**Avis délibéré de la Mission Régionale
d'Autorité environnementale de La Réunion
sur le projet de création d'une nouvelle voie d'accès
au lieu-dit Roquefeuill sur la commune de Saint-Paul**

n°MRAe 2021APREU5

Localisation du projet : Lieu-dit Roquefeuil, commune de Saint-Paul

Demandeur : Conseil Départemental de La Réunion

Plan de situation du projet (source : annexes de l'étude d'impact)

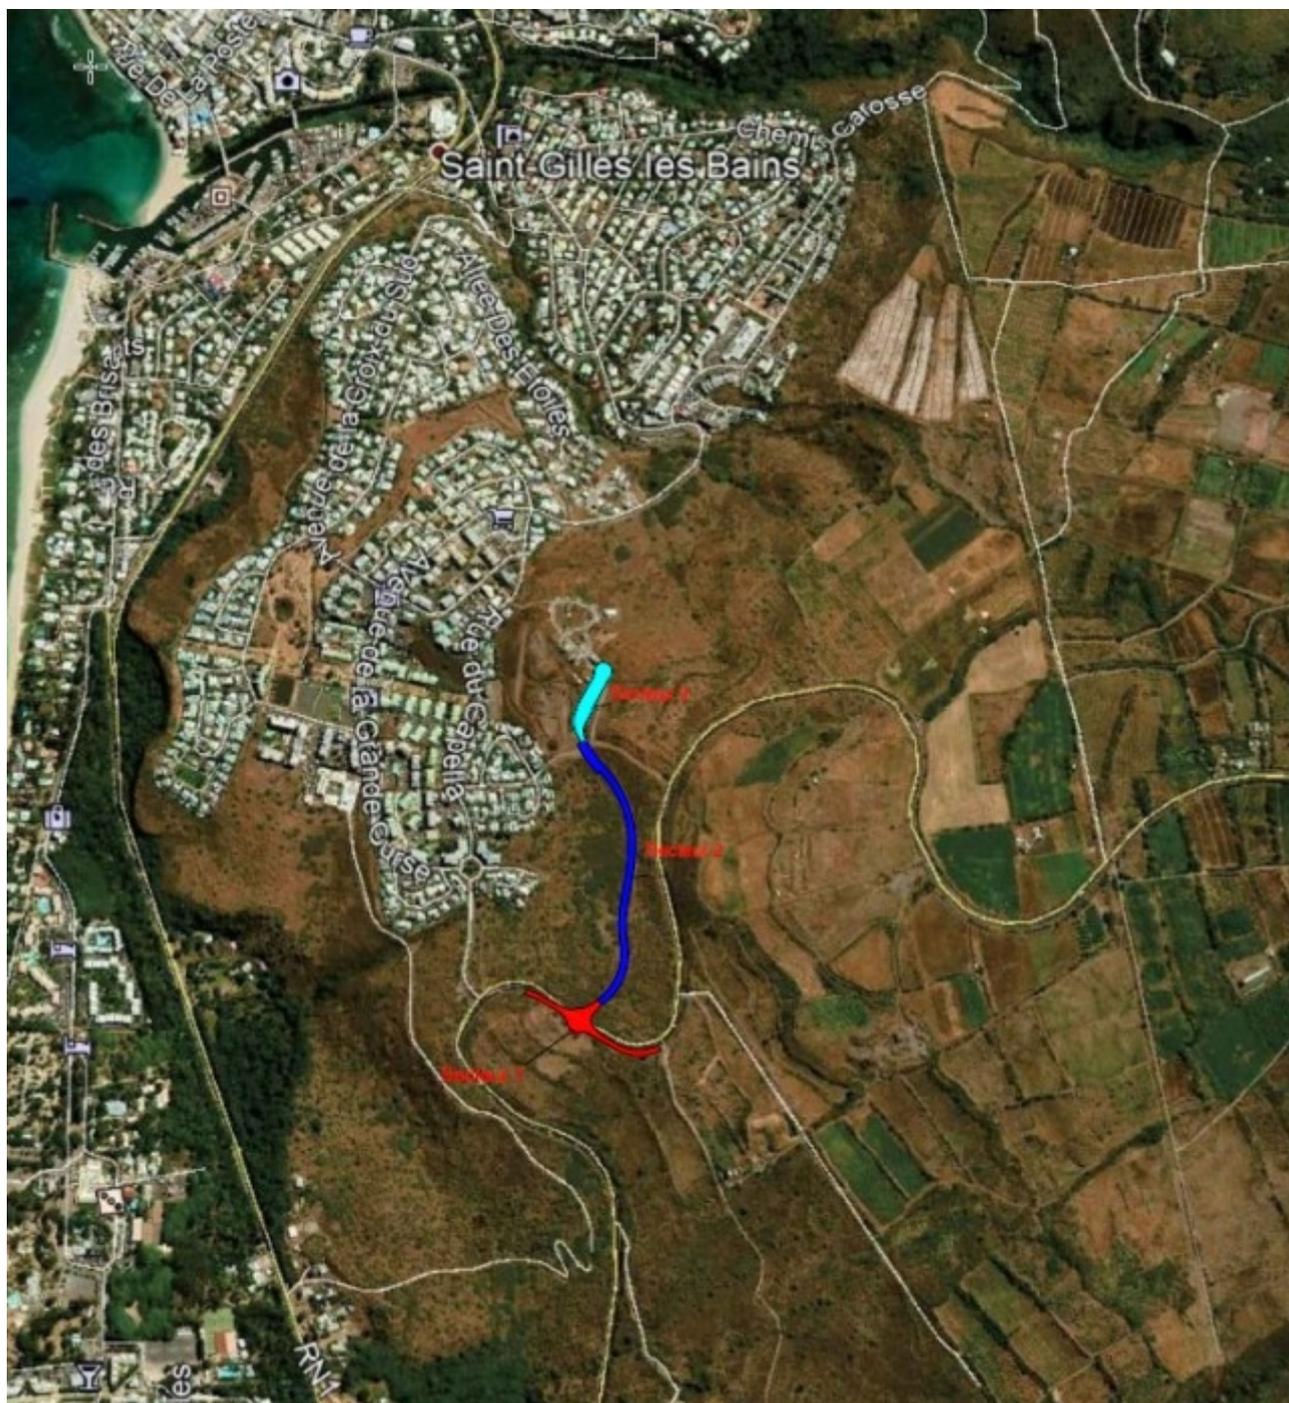
■ Concernant la justification du projet, le tracé retenu par le Conseil Départemental est en contradiction avec les prescriptions du SAR et du SCoT du TCO pour la préservation de la coupure d'urbanisation. En effet, une autre solution moins onéreuse, moins impactante sur l'environnement et plus cohérente avec l'urbanisation du quartier de Roquefeuil, est envisageable.
